FX5-CCLGN-MS的使用环境温度扩展及外观变更的通知

FX5-CCLGN-MS

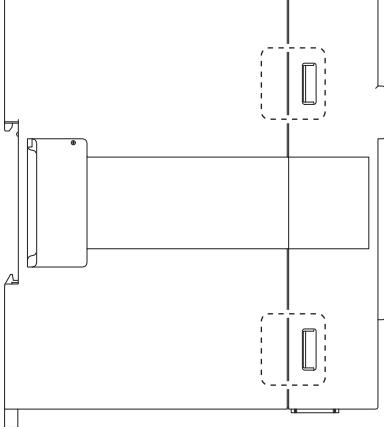
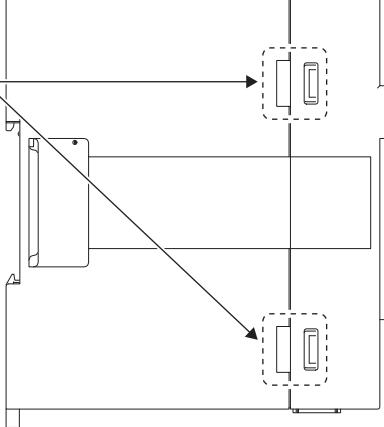
- 由于使用环境温度的扩展。（从-20~50°C扩展至-20~55°C。）
- 为了提高组装拆卸性，变更模块侧面嵌合部的形状。

项目	变更前	变更后
使用环境温度	-20~50°C	-20~55°C
模块侧面嵌合形状
